Relatório de Fiscalização

RELATÓRIO DE FISCALIZAÇÃO TÉCNICA DOS SISTEMAS DE ÁGUA E ESGOTO DO MUNICÍPIO DE OLÍMPIA

PRESTADOR: SABESP/OLÍMPIA

Verificação de Não Conformidades

Novo Item Fiscalizado 14.148 - POÇO P-70 - OLÍMPIA (Olímpia)

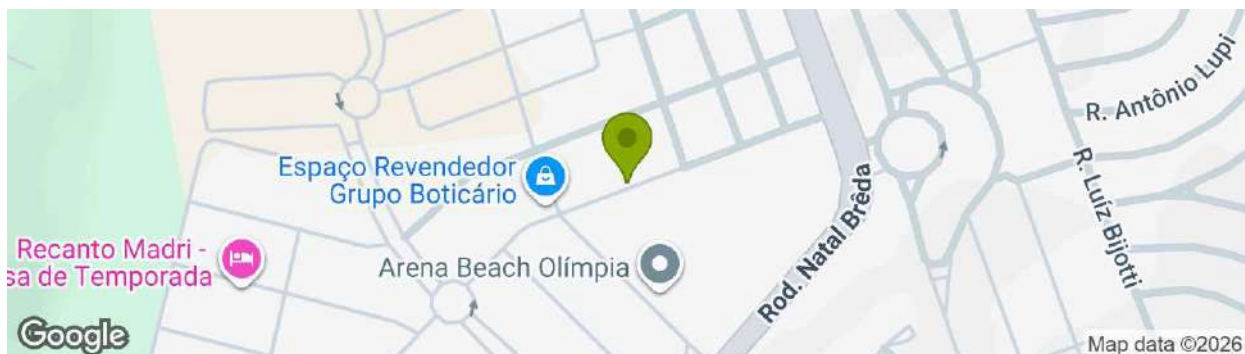
[CSB2.12] Existência de vazamentos aparentes Não Conforme

Vazamento identificado na tubulação, próximo ao solo.

Novo Item Fiscalizado 14.147 - RES JARDIM TOLEDO - OLÍMPIA (Olímpia)

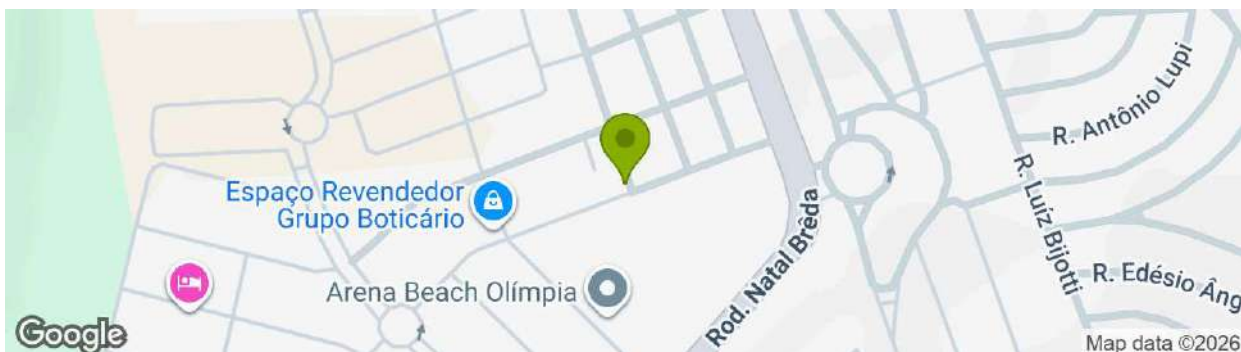
Recomenda-se à prestadora de serviços verificar a integridade estrutural do reservatório, tendo em vista que foram verificadas rachaduras ao longo de toda a base do reservatório.

[RES6.7] Inexistência de para-raios em reservatórios elevados

O reservatório não dispõe de SPDA.

Novo Item Fiscalizado 14.154 - RES PAROLIM - OLÍMPIA (Olímpia)

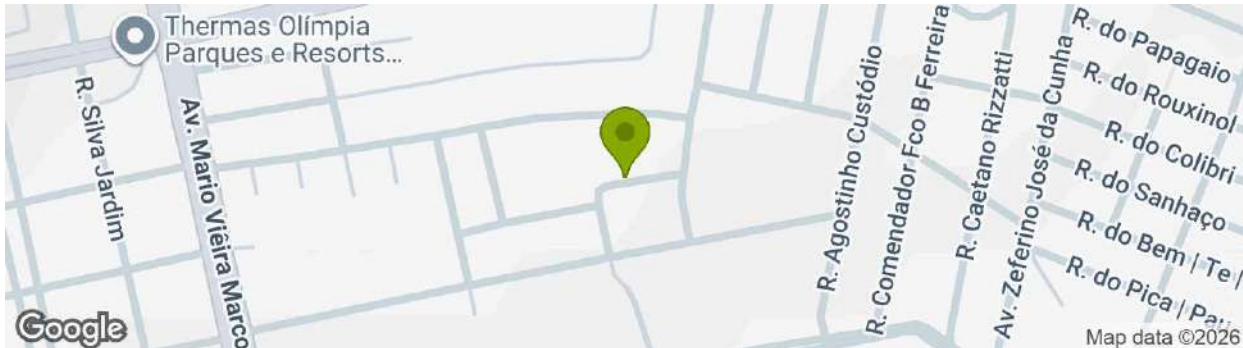
[RES6.4] Existência de locais sem guarda-corpos ou escadas ou em situação inadequada

A escada não atende ao que é previsto na norma técnica vigente, sendo necessária a sua adaptação.

[RES6.14] Ausência de manutenção, limpeza, conservação e segurança

É necessário que o prestador verifique a integridade do reservatório e adote as medidas necessárias a fim de evitar o comprometimento da estrutura.

Novo Item Fiscalizado 14.377 - RES RIBEIRO DOS SANTOS ANTIGO - OLÍMPIA (Olímpia)

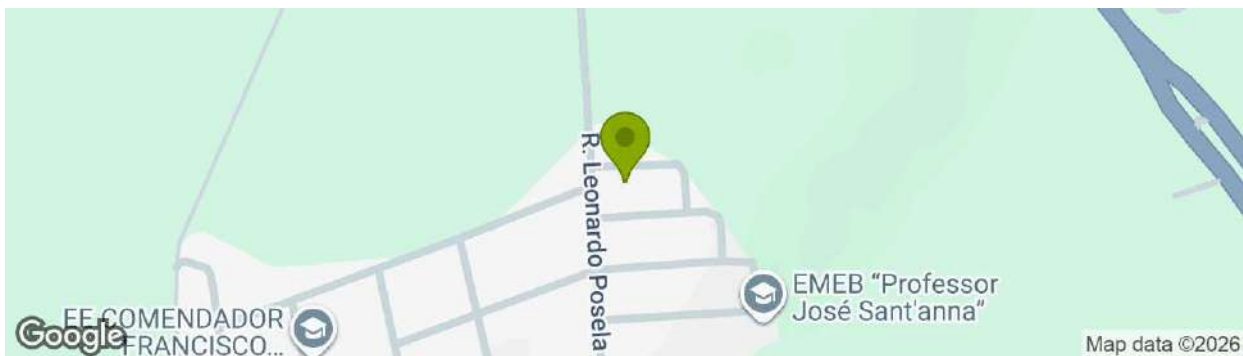
[RES6.4] Existência de locais sem guarda-corpos ou escadas ou em situação inadequada

Foto 1 - O reservatório não dispõe de guarda-corpos junto à escada.

[RES6.14] Ausência de manutenção, limpeza, conservação e segurança

Ainda que estivesse chovendo forte no momento da fiscalização, verificou-se que o reservatório tem indícios de

vazamentos contínuos e a presença de diversas trincas e rachaduras na base. É necessário que o prestador de serviços avalie a conservação do reservatório e tome as providências cabíveis.

Novo Item Fiscalizado 14.146 - RES. VILA LOBOS - OLÍMPIA (Olímpia)

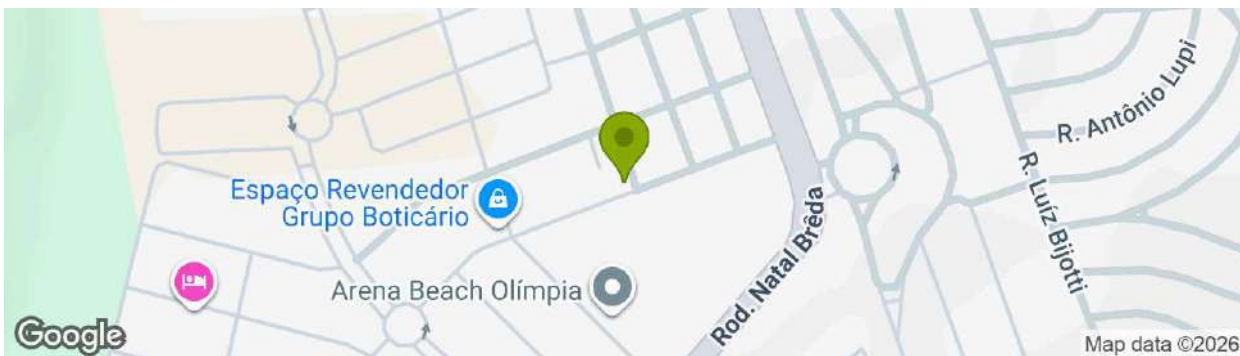
[RES6.7] Inexistência de para-raios em reservatórios elevados

Na data da fiscalização não foi identificado SPDA.

Novo Item Fiscalizado 14.160 - ETE RIBEIRO DOS SANTOS - OLÍMPIA (Olímpia)

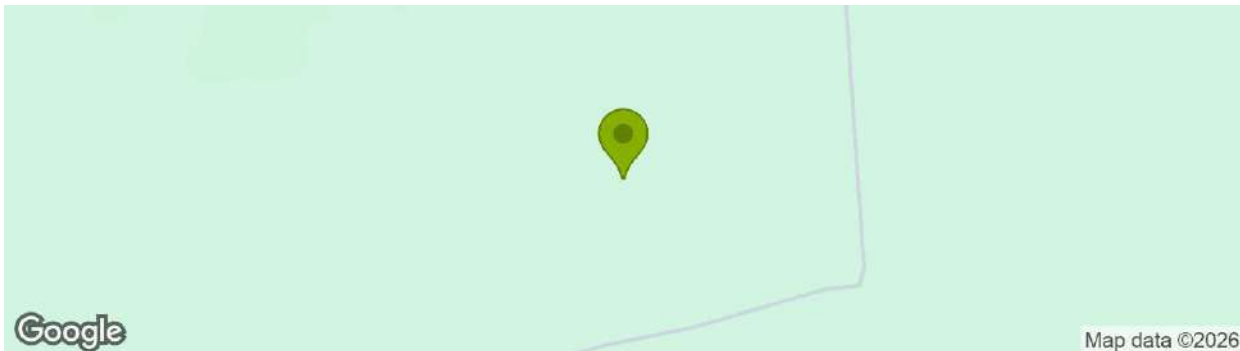
[ETE8.1] A área não está devidamente cercada

O local dispõe de cercamento parcial, sendo necessário o seu isolamento completo.

[ETE8.10] Ausência de identificação da área

Não há qualquer identificação na área.
